# RENESAS TECHNICAL UPDATE

製品分類	MPU & MCU	発行番号	TN-RX*-A0244A/J	Rev.	第1版
題名	RX66Nグループ ユーザーズマニュアル ハードウェア編の電気的特性に関する誤記訂正		情報分類	技術情報	
適用製品	RX66N グループ	対象ロット等	関連資料	RX66N グループ ユーザーズマニュアル ハードウェア編 Rev.1.00 (R01UH0825JJ0100)	
		全ロット

RX66N グループ ユーザーズマニュアル ハードウェア編 Rev.1.00 の電気的特性章において、誤記がありましたので、以下のとおり訂正いたします。

図 61.41 MTU クロック入力タイミング

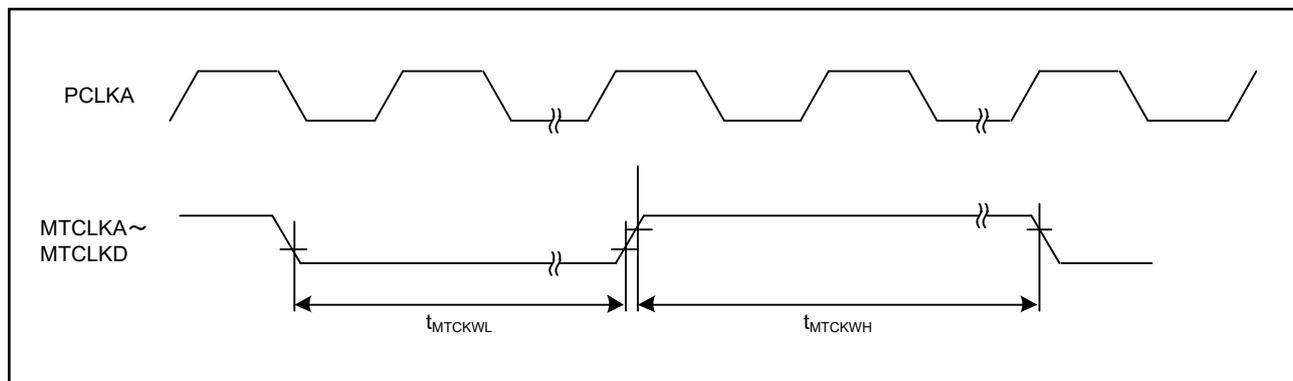
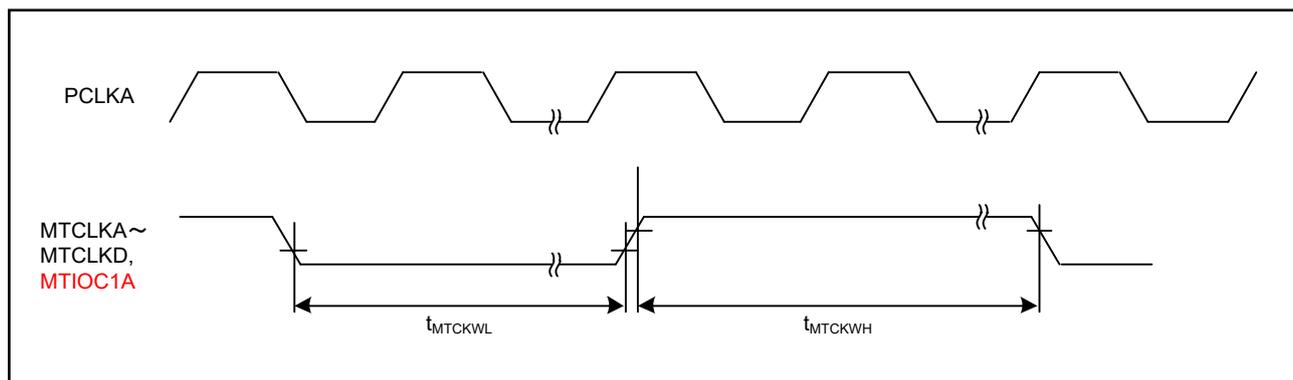
「図 61.41 MTU クロック入力タイミング」において、MTIOC1A 端子の記載漏れがありましたので、以下のとおり訂正いたします。

図 61.51 POEG 出力ディセーブル時間 (発振停止検出)

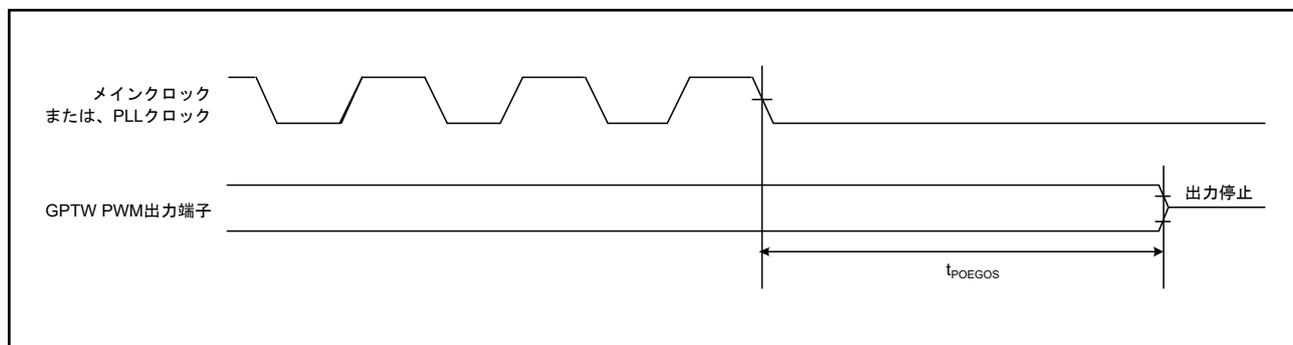
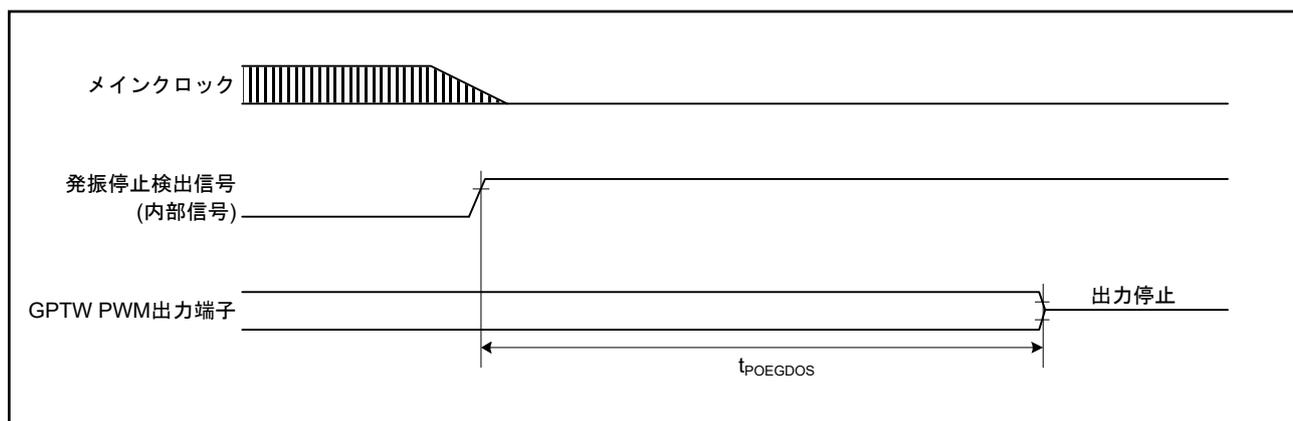
「図 61.51 POEG 出力ディセーブル時間 (発振停止検出)」を以下のとおり訂正いたします。

図 61.xx 簡易 IIC バスインタフェース入出力タイミング

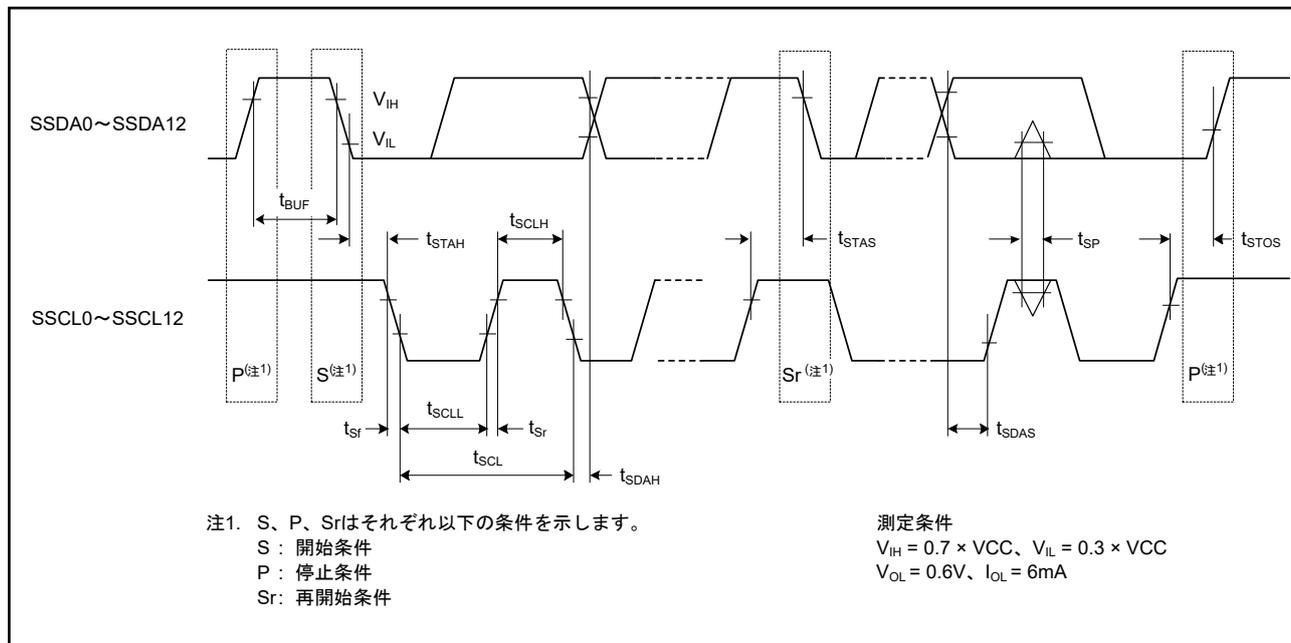
「図 61.72 RIIC バスインタフェース入出力タイミング / 簡易 IIC バスインタフェース入出力タイミング」において、簡易 IIC に関する信号名の記載漏れおよび測定条件の不備がありましたので、以下の図を新規に追加いたします。
